Mission régionale d'autorité environnementale
ÎLE-DE-FRANCE

**Avis délibéré
sur le projet de renouvellement urbain du quartier
Beauregard à Poissy(78)**

N° 020931/A P
du 26/08/2026

Illustration 2 - A gauche : Carte stratégique de bruit selon l'indicateur Lden (EI, page 148). A droite : Résultats des mesures acoustiques in situ (EI, page 149)

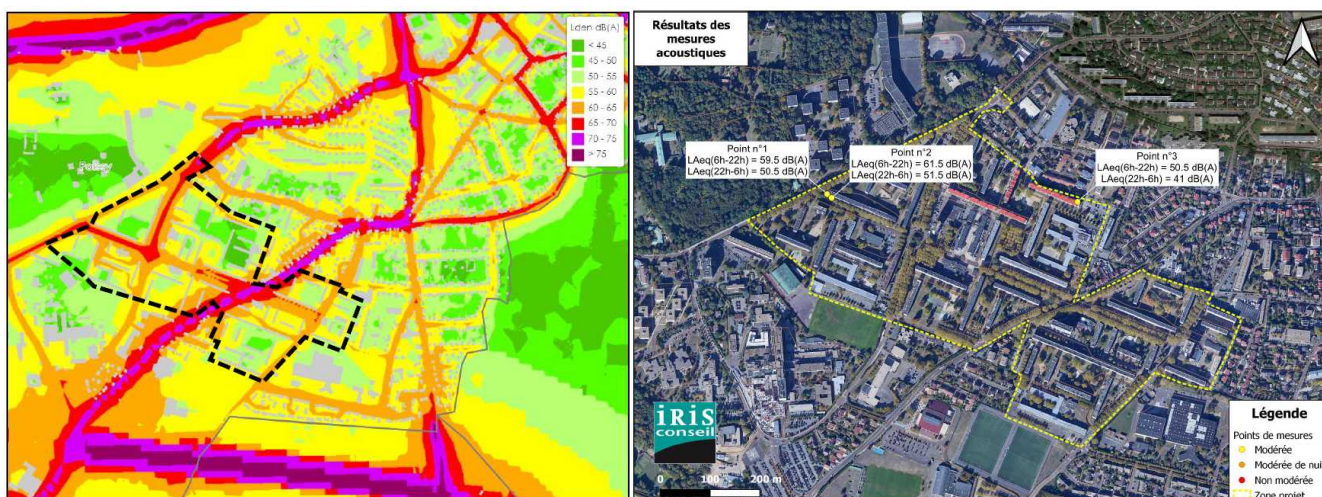
D'après les données de la cartographie Bruitparif présentées dans l'étude d'impact (page 148), l'indicateur d'exposition jour-soir-nuit Lden dépasse 70 dB(A) au niveau de la RD30 et 65 dB(A) le long des avenues Blanche de Castille et du Maréchal Lyautey.

La campagne de mesures acoustiques réalisée in situ les 9 et 10 février 2023 (EI, pages 148-149) fait apparaître des niveaux inférieurs à ceux de la cartographie stratégique sur l'avenue du Maréchal Lyautey. Toutefois les trois points de mesure ne permettent pas une couverture géographique complète : les points 1 et 2 sont voisins et cantonnés à l'extrême ouest du périmètre, tandis que le point 3 se situe en limite nord. La RD30 et l'est du quartier où des interventions sur le bâti existant sont programmées ne font l'objet d'aucune mesure.

S'agissant des projections à l'horizon 2049 (EI tome 2, page 59 et suivantes), la modélisation acoustique montre que l'implantation des nouveaux bâtiments le long de la rue de Villiers crée un effet d'écran bénéfique pour l'intérieur du quartier. En contrepartie, ces nouvelles constructions subissent une forte exposition directe. Pour le bâtiment situé au sud-ouest, les niveaux de bruit imposent un isolement acoustique renforcé en façade afin de respecter la réglementation. Pour les autres bâtiments, le respect des valeurs limites réglementaires intérieures (35 dB(A) de jour et 30 dB(A) de nuit) repose uniquement sur l'isolement standard de 30dB(A).

Illustration 3- Ecart des niveaux acoustiques entre les scénarios AVEC et SANS projet 2049 sur la période nocturne (EI tome 2, page 67)

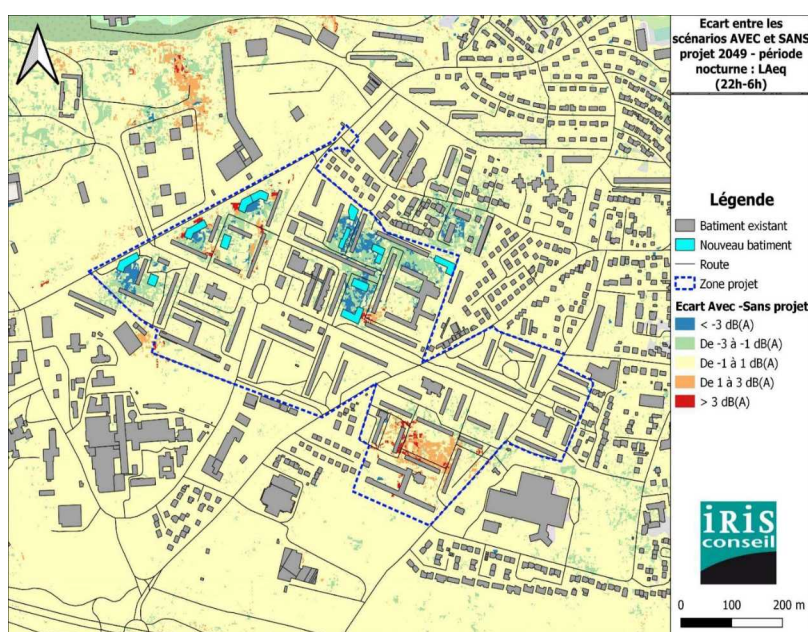
Par ailleurs la comparaison des scénarios « avec et sans projet », malgré une amélioration de la situation en cœur d'îlots, met en évidence une dégradation de l'ambiance sonore nocturne dans la partie sud-est du quartier réaménagé et au droit de certains tronçons de la rue de Villiers, situés au nord-ouest.

Sur l'ensemble du périmètre et le long des axes bordants, les niveaux sonores dépassent largement les valeurs guides de l'OMS. Enfin deux lacunes sont relevées dans le dossier :

- l'absence d'évaluation des nuisances sonores en phase chantier, période pourtant critique pour les riverains dans un projet de renouvellement urbain en milieu occupé ;
- l'absence de traitement architectural et urbain de la protection acoustique. Comme indiqué précédemment, le projet ne propose pas une conception bioclimatique et acoustique des bâtiments, notamment pour les constructions nouvelles (distribution des pièces, orientation des façades, logements traversants) mais retient des solutions correctives par l'isolation des façades.

Illustration 4- Résultats des mesures de la qualité de l'air (EI, page 165)

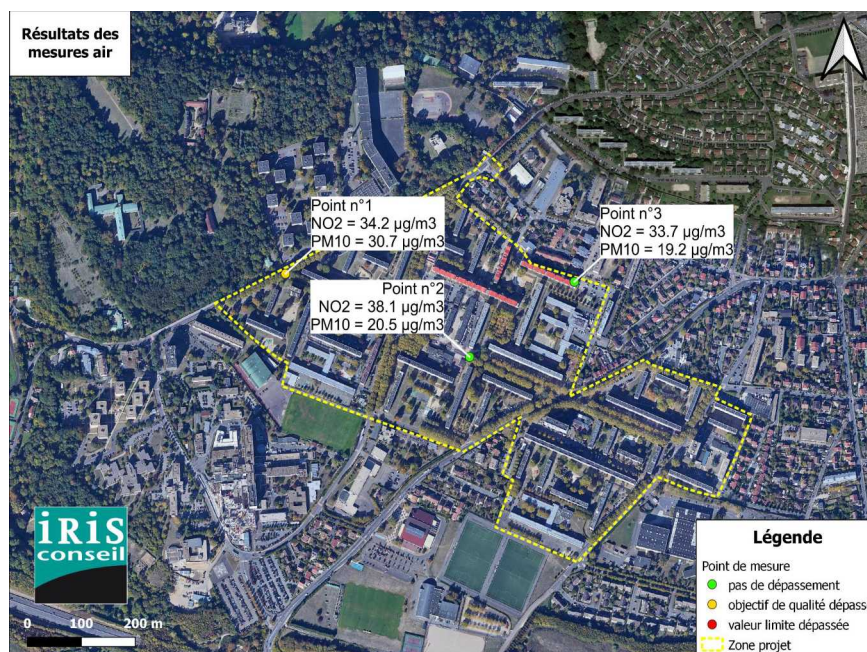
Les valeurs relevées sont près de deux fois supérieures aux moyennes annuelles d'Airparif et dépassent les seuils annuels de recommandation sanitaire fixés par l'OMS pour les deux polluants mesurés (NO_2 et PM_{10}). Cet écart s'explique notamment par le fait que les données d'Airparif couvraient la période 2021-2022, marquée par les restrictions de déplacement liées à la crise sanitaire du Covid-19.

Outre la faible couverture géographique des trois points retenus, la campagne de mesures s'est limitée à deux polluants, sans prendre en compte les particules très fines ($\text{PM}_{2,5}$) qui sont les plus pénétrantes et dont l'évaluation est indispensable pour apprécier les risques sanitaires pesant sur les populations sensibles.

(3) L'Autorité environnementale recommande de compléter les diagnostics et les modélisations de trafic et de la qualité de l'air, y compris en phase chantier, afin de préciser les incidences brutes du projet et les mesures permettant d'éviter et de réduire les risques sanitaires pour la population.

Illustration 7 - La place du vélo sur le secteur (El p. 56)

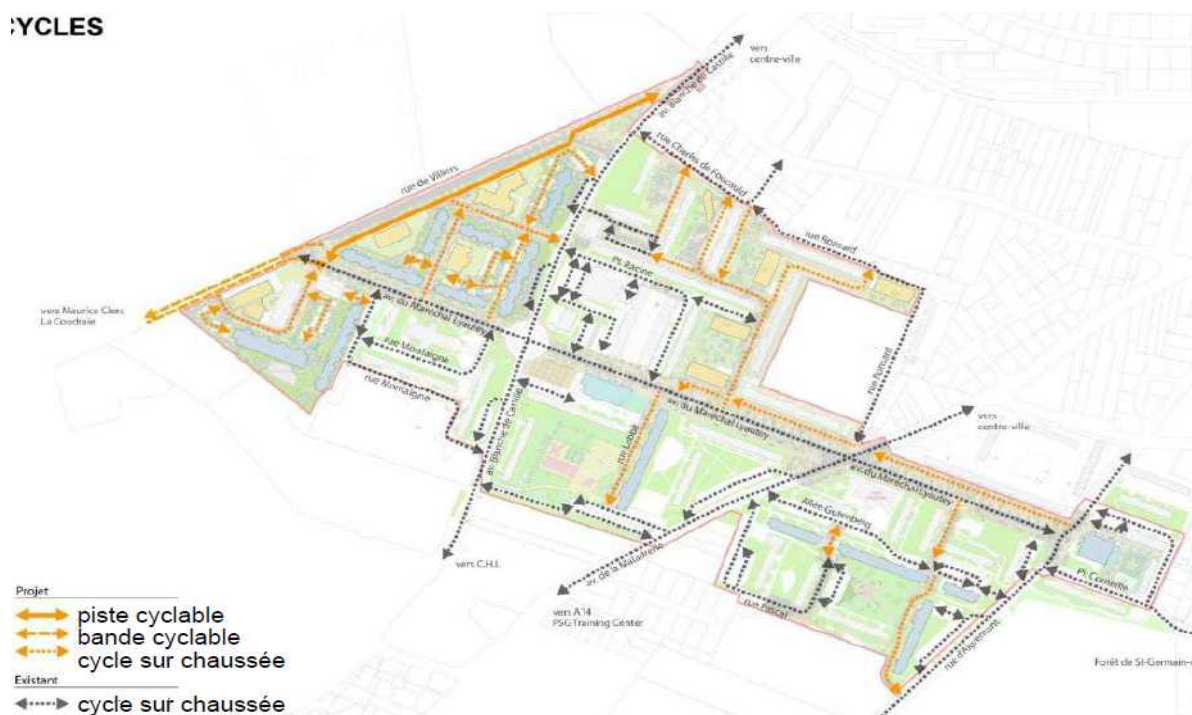
Le schéma des aménagements (EI, page 56) localise une piste cyclable principale prévue sur la rue de Villiers pour relier le quartier par une voie sécurisée et séparée de la chaussée jusqu'au centre-ville. Seules les zones nord-ouest du quartier de Beauregard en bénéficieront directement, le reste du quartier ne faisant pas l'objet d'aménagements dédiés aux mobilités douces (pointillés oranges). De plus, les itinéraires de cycles sur chaussée à échéance projet ne sont pas les mêmes que celles identifiées actuellement, sans explication.

(6) L'Autorité environnementale recommande de renforcer l'offre et la cohérence en aménagements dédiés et sécurisés pour les piétons et les cyclistes sur l'ensemble de l'opération 8 portant sur la création et l'aménagement des voiries.

Illustration 5- Vue aérienne du quartier Beauregard et des projets d'aménagements aux alentours du secteur à partir des données Géoportail (EI p.329)

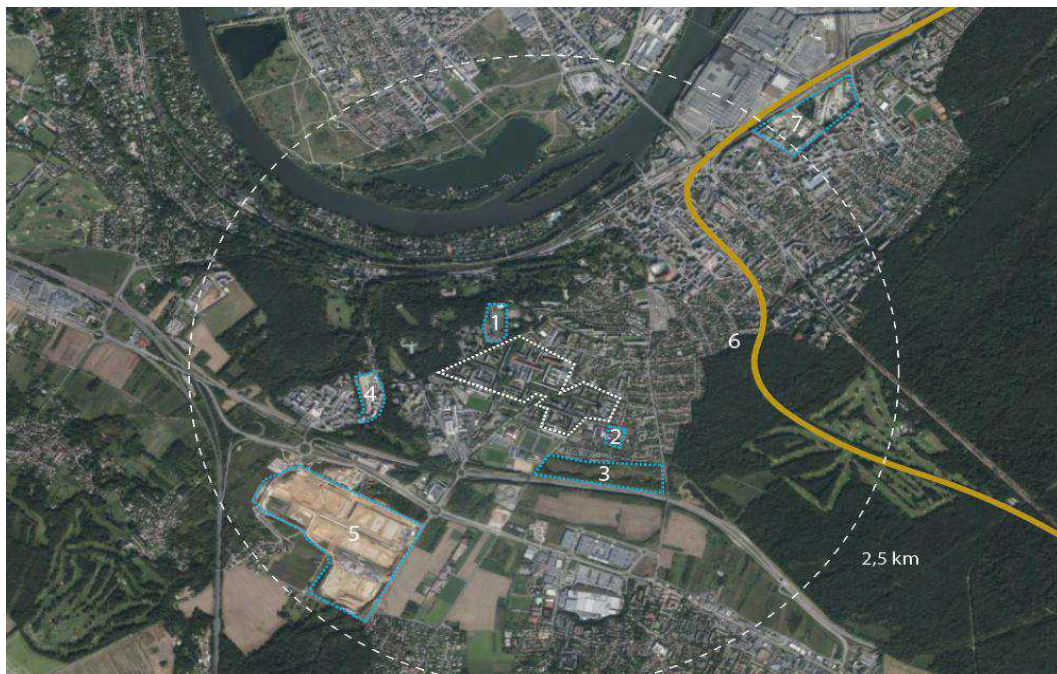
La synthèse des incidences cumulées présente des effets globalement positifs (EI page 349) pour chacune des huit opérations identifiées à l'exception de la gestion des ressources, des consommations énergétiques et de l'émission de déchets. Toutefois, cette synthèse n'intègre pas le volet mobilité présenté en amont (page 340). Or, à l'exception de la rénovation du lycée Le Corbusier « (1) » et du prolongement de la ligne T13 « (6) » l'ensemble des projets du secteur ont des effets notables sur les mobilités (EI, tome 3, page 19). Ces effets devraient être quantifiés pour que le projet présente des mesures permettant de réduire les effets sur l'environnement et la santé humaine.

(7) L'Autorité environnementale recommande de compléter l'évaluation des effets cumulés des projets environnants en intégrant une analyse du trafic routier pour concevoir, avec les porteurs des autres projets, des mesures permettant d'éviter et de réduire ses incidences sur l'environnement et la santé.

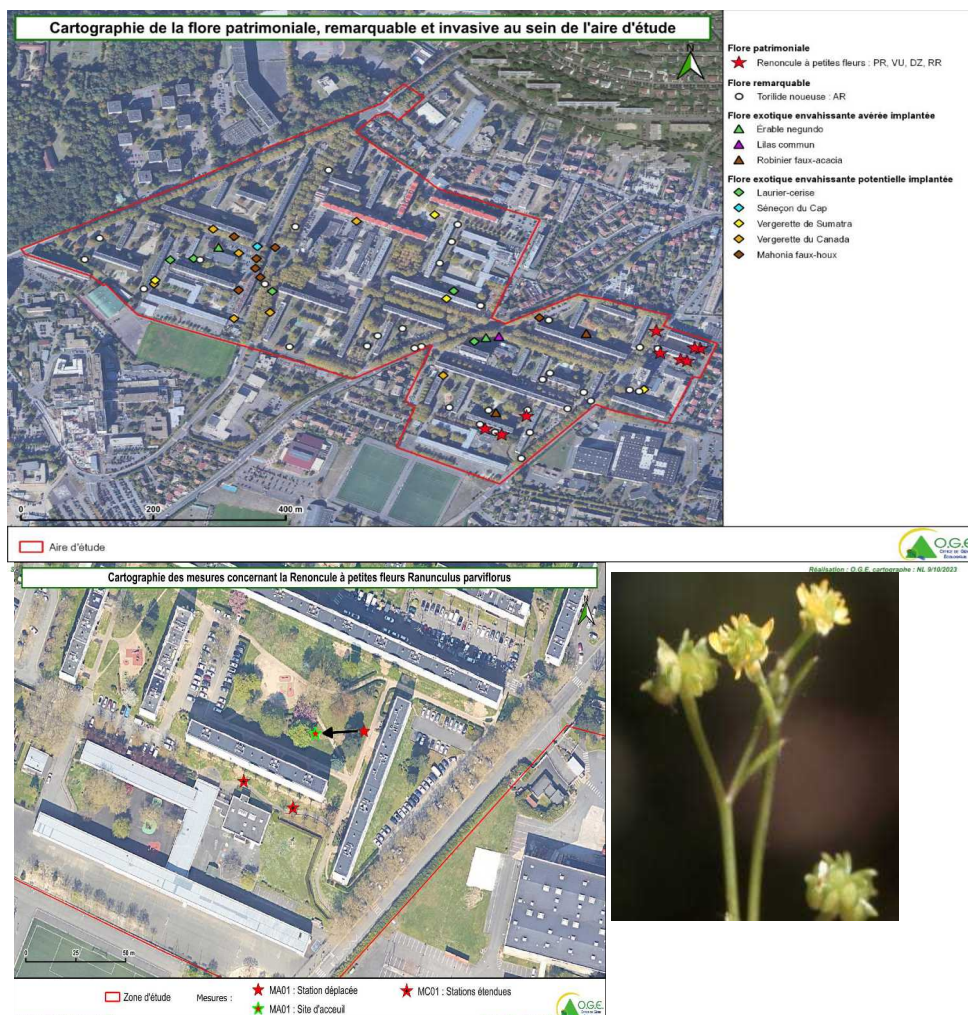
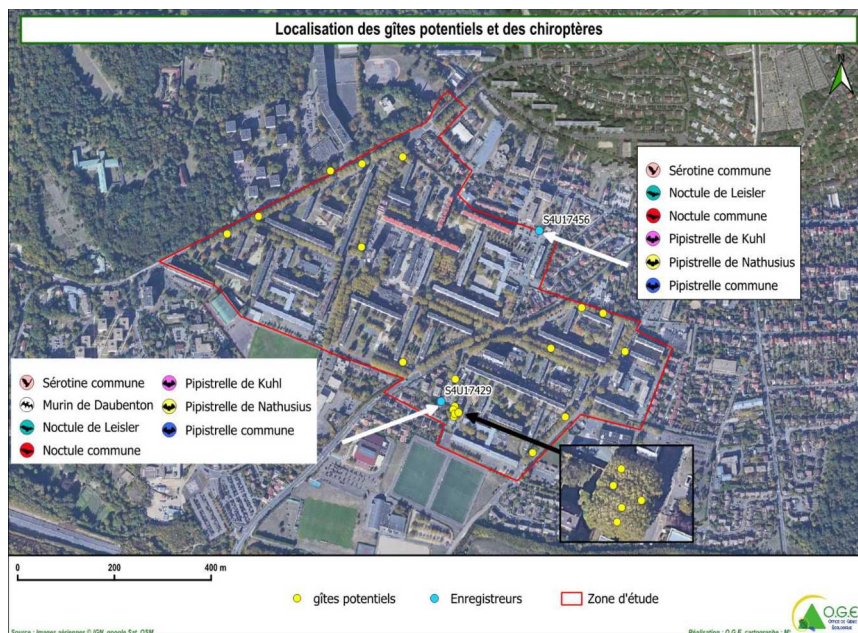
Les inventaires floristiques menés sur trois visites de terrain en 2023 (mars, juin et août) ont révélé la présence de la Renoncule à petites fleurs (*Ranunculus parviflorus* - liste rouge des espèces menacées, protégée en Île de France). Plusieurs grappes de dizaines de pieds dans le secteur Est du quartier sont menacées par les opérations de réhabilitation. Le maître d'ouvrage prévoit le déplacement d'une partie des stations vers un site d'accueil voisin et le doublement de surface de deux stations existantes via une gestion différenciée adaptée.
